**DODATEK č. 1
ke smlouvě o dílo**

„V011 Hlávkův most trémový – výměna přechodových panelů, Praha 7“

Změnový list

POPIS ZMĚN

• PŘÍČNÝ ŘEZ

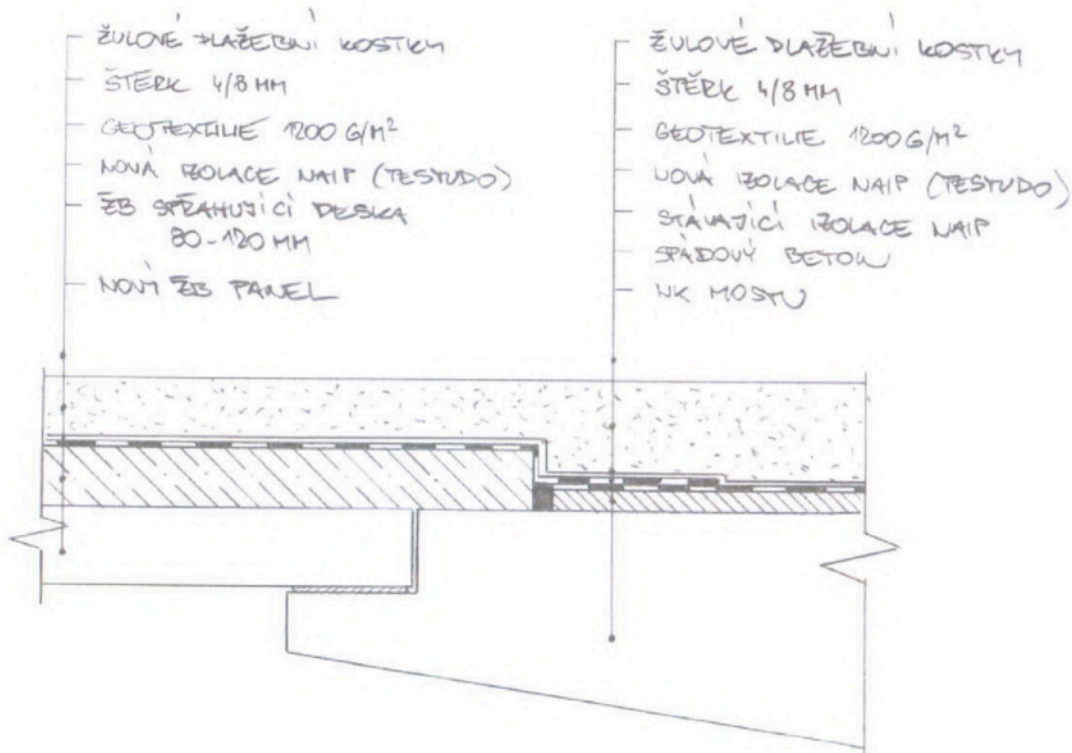
Stávající přechodové panely bylo potřeba uvolnit ručním bouráním, neboť byly přilepeny k nosné konstrukci mostu cementovou maltou. Byla zjištěna šířka stávajícího přechodového panelu 1,0 m. Vzhledem k tomuto faktu bylo nutné vyříznout a ručně vybourat dalších 0,1 m nosné konstrukce konzoly krajního mostu, aby byla vytvořena kapsa pro nový panel, který má dle VTD šířku 1,1 m.

Po vyzvednutí panelů byla vizuálně zkontrolována stávající dřevěná lávka mezi mosty a bylo rozhodnuto o zřízení pevné provizorní podlahy z vazníků a fošen, aby byla vytvořena únosná a bezpečná pracovní plošina pro sanaci. Dále proběhla kontrola betonových částí konzol NK. Bylo rozhodnuto o provedení sanace v rozsahu dle PD (horní plocha konzol, na které budou panely dosedat) a nad rámeček PD byla provedena sanace i na svislé čele konzol a podhledu konzol v šířce 0,2m obou mostů.

Nové přechodové panely byly jeřábem osazeny na nově zasanované konzoly obou monolitických částí mostu a do lože ze sanační malty.

Do osazených panelů byly vyvrtány otvory hl. 70 mm pro osazení kotevnic trnů. Kotevní trny roxory průměr 12 mm délky 130 mm byly osazeny do předem vyvrtaných otvorů na chemickou kotvu. Dále byla provedena výztuž spřahující desky z kari sítě KY49 8x100x100mm, 3x2m. Spřahující deska byla provedena v tl. 80-120 mm z betonu C 30/37 - XF2, $D_{max}=8\text{mm}$.

Na pravém okraji panelů (směrem ke krajnímu mostu) byl vyroben fabion ze sanační malty 50x50 mm, aby se nová izolace plynule napojila na stávající. Na levém okraji panelů (směrem k prostřednímu mostu) bylo provedeno zalití záhlvkou z modifikovaných asfaltů
